Oggetto: [ID_8550] Procedimento di Valutazione di Impatto Ambientale ai sensi dell'art. 23 del D.Lgs. 152/2006 relativa al progetto per la realizzazione di un impianto agrivoltaico avanzato di potenza nominale pari a 42 MWp, denominato "Macomer 4", sito nel Comune di Macomer (NU) in località "Nuraghe Solene". Proponente: Energia Pulita Italiana 3 s.r.l.

Riscontro alle Osservazioni della Regione Autonoma della Sardegna (RAS) e del Comune di Macomer

FIGURA 1 - DETTAGLIO DELL'INTERAZIONE TRA LE OPERE DI PROGETTO E IL RETICOLO IDROGRAFICO REGIONALE

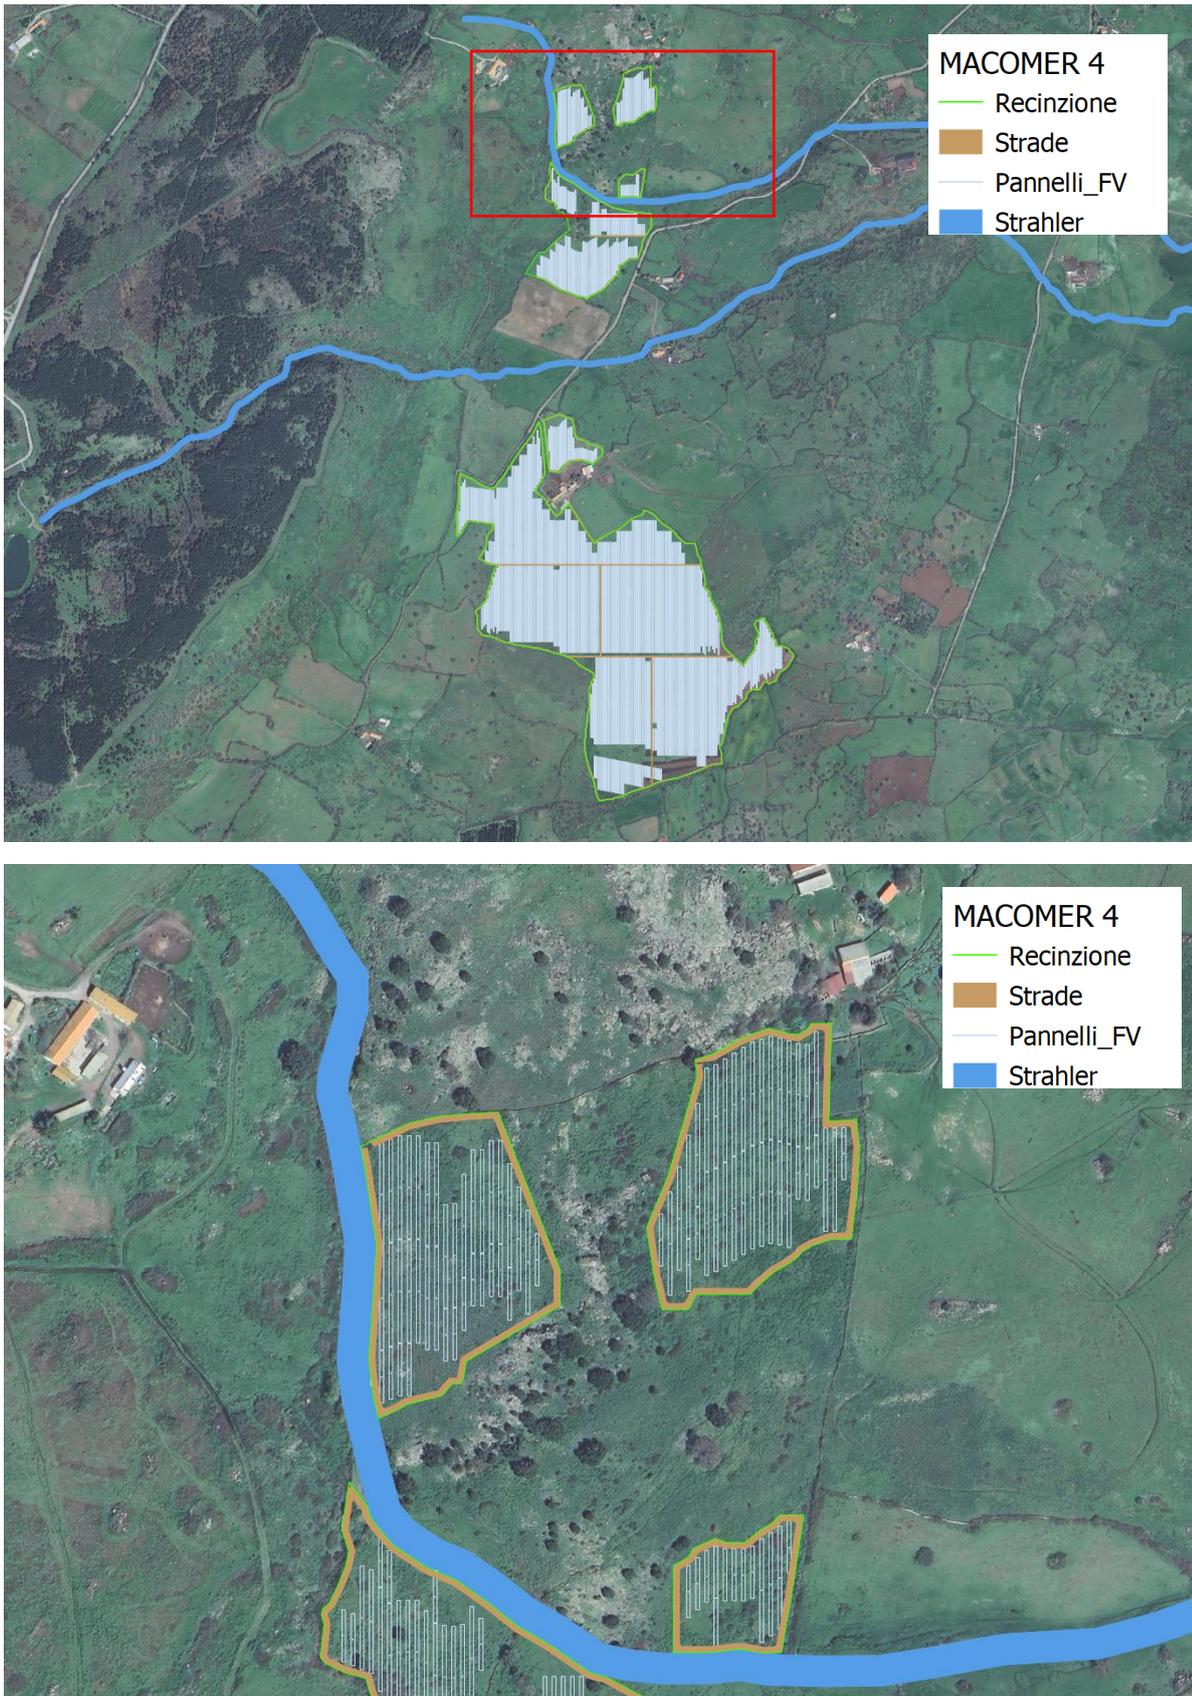
Come già comunicato nella precedente nota prot. n. 628 del 09.01.2023, negli elaborati di progetto non è stata evidenziata l'interazione delle opere in progetto con gli elementi del reticolo idrografico regionale. Non viene indicata la posizione dei pannelli fotovoltaici e pertanto non è possibile stabilire se gli stessi interessano direttamente l'alveo o ricadono nella fascia di inedificabilità di 10 metri dalle sponde. Inoltre, non risulta indicata la viabilità interna di cantiere, con le eventuali interferenze tra il relativo tracciato ed i corsi d'acqua di competenza.

Non è precisato altresì se le previste recinzioni (muri in cemento armato di altezza due metri) andranno ad interessare i torrenti o le fasce di inedificabilità ex art. 96 lett. f) del R.D. 523/1904.

In sintesi, si evidenzia che gli elaborati di progetto integrativi non hanno analizzato compiutamente l'interazione delle opere con il reticolo idrografico regionale.

Nel documento integrativo inviato il 19 aprile 2024 contenente le modifiche apportate al layout del progetto era stato dato riscontro alla nota prot. n. 628 del 09.01.2023, così come di seguito riportato. Gli inquadramenti sono stati aggiornati in modo da rendere più evidente la posizione dei pannelli fotovoltaici.

Pertanto, utilizzando queste indicazioni e lo shapefile fornito dalla Regione Sardegna e approvato con deliberazione del Comitato Istituzionale dell'Autorità di Bacino n. 3 del 30.07.2015 denominato "04_ELEMENTO_IDRICO_Strahler.shp"¹, è stato individuato l'ordine gerarchico delle aste che intercettano l'area di progetto e il cavidotto.

In riferimento all'area di progetto, l'installazione dell'impianto interferisce con le aste denominate come segue:

- FIUME_190501

Perciò, da tali aste – ai sensi dell'art. 30 ter delle NTA del PAI, aggiornate con le modifiche approvate dal comitato istituzionale dell'autorità di bacino con deliberazione n. 15 del 22 novembre 2022 – in fase progettuale è stata tenuta una distanza (profondità L) di 10 m dalle sponde dell'elemento idrico quale misura di prima salvaguardia per la localizzazione delle strutture trackers.

FIGURA 6 - SCHEMA DI IMPIANTO FASCIA DI MITIGAZIONE

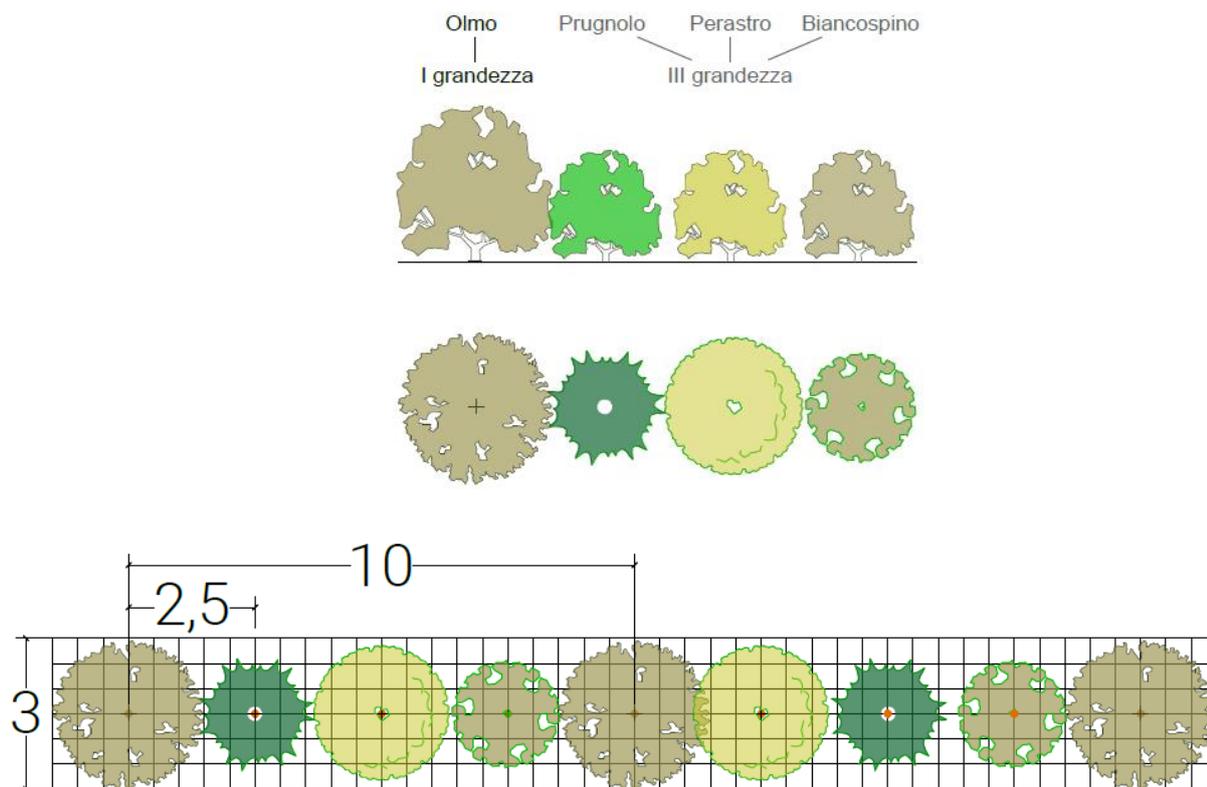
Si evidenzia come un'altezza minima dei moduli, da 2,26 m del progetto iniziale a 1,32 m in variante, sia pregiudizievole allo svolgimento delle attività colturali che costituiscono, unitamente all'attività zootecnica, le caratteristiche principali degli impianti agro-voltaici.

L'altezza dei tracker monoassiali è stata oggetto di modifica in fase integrativa per motivi di natura paesaggistica. Al fine di ridurre l'impatto visivo dell'impianto, l'altezza massima delle strutture è stata ridotta da 3,74 m a 3,20 m, aumentando in tal modo l'efficacia della soluzione mitigativa, per la quale si propone una fascia densa ad andamento naturaliforme con specie arboree in consociazione di prima e terza grandezza.

All'esterno della recinzione è prevista una fascia di mitigazione perimetrale, che consentirà la schermatura dell'impianto e della stessa recinzione. Le specie scelte per le aree destinate a mitigazione ambientale e paesaggistica comprendono schemi compositivi che associano specie arboree autoctone (*Pyrus spinosa*, *Crataegus monogyna*, *Prunus spinosa*, *Ulmus minor*). Le tessiture storiche del paesaggio agrario non subiscono modificazioni e la scelta di filari costituiti da specie endemiche rappresenta un elemento di continuità territoriale.

FIGURA 7 - LOCALIZZAZIONE BENI ARCHEOLOGICI RISPETTO ALL'AREA DI IMPIANTO

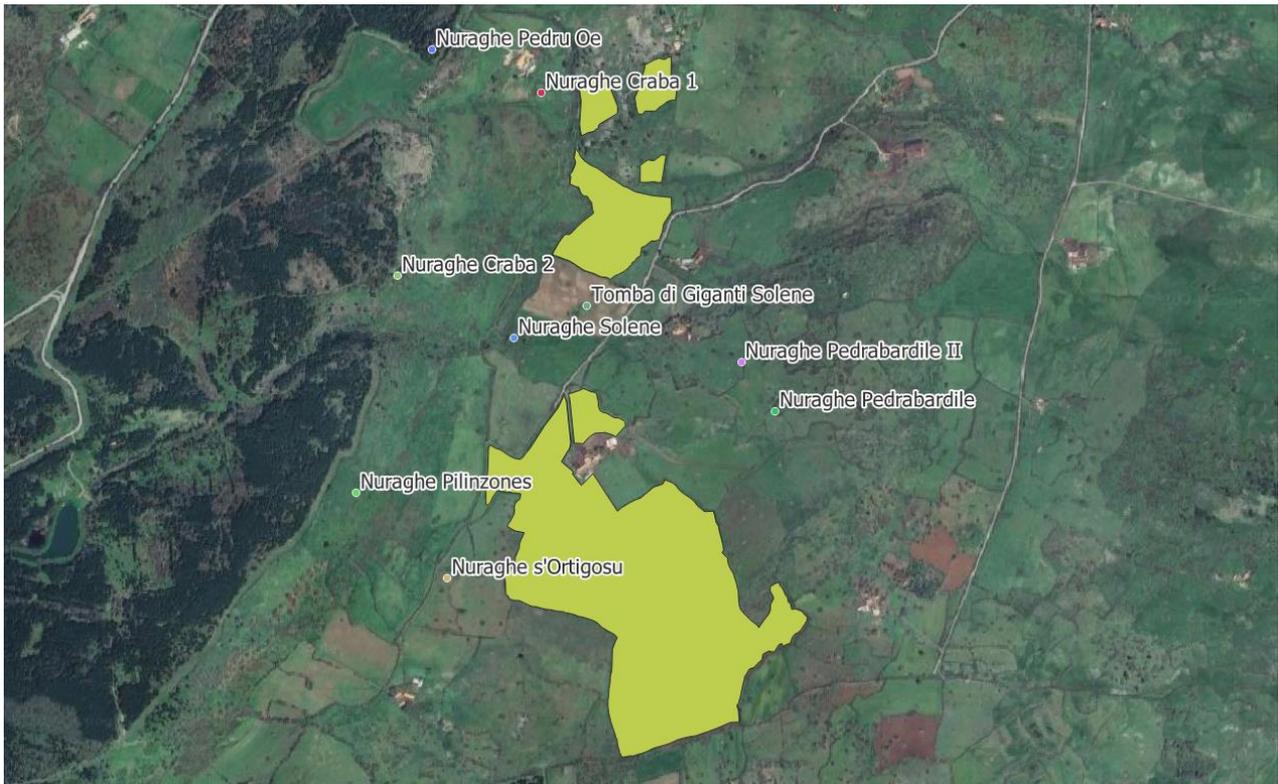
- iv. La principale criticità paesaggistica è tuttavia rappresentata dal fatto che l'area di intervento è ricca di siti archeologici e di beni paesaggistici; pertanto, non risultano valutati nel dettaglio gli impatti visivi sui beni con vincolo di tutela della bellezza panoramica, ai sensi dell'art. 136 del D.Lgs n. 42/2004 e sui beni archeologici e/o paesaggistici puntuali.*

iv. L'area di intervento è connotata dalla presenza di siti archeologici e di beni paesaggistici. Per quanto riguarda gli impatti visivi sui beni con vincolo di tutela della bellezza panoramica, ai sensi dell'art. 136 del D.Lgs n. 42/2004 e sui beni archeologici e/o paesaggistici puntuali sono stati effettuati degli studi in merito all'accessibilità di tali beni e agli impatti visivi derivanti dall'installazione dell'impianto agrivoltaico in oggetto. L'impatto visivo di un'opera su un determinato territorio è valutabile nel caso in cui i luoghi soggetti agli impatti siano accessibili. L'impatto prodotto dalla percezione visiva dipende dunque da un ipotetico osservatore e il luogo o opera osservati. Al fine di determinare la qualità e la natura della percezione visiva, sono stati condotti dei sopralluoghi, con l'obiettivo di produrre scatti fotografici dedicati sia ai beni paesaggistici, per constatarne lo stato di conservazione, sia ai punti interni all'area di impianto, con il fine di valutare gli impatti visivi prodotti. L'accesso fisico ai luoghi consente di verificare la corrispondenza tra le previsioni attuate in fase analitica attraverso la produzione di cartografie in ambiente GIS e la realtà percepita.

I risultati delle indagini hanno dimostrato l'impossibilità di accesso ai beni archeologici compresi in un intorno di 5 km dall'area di progetto, poiché ricadenti in proprietà privata, sprovvisti di vie di accesso e parzialmente o completamente ricoperti di vegetazione.
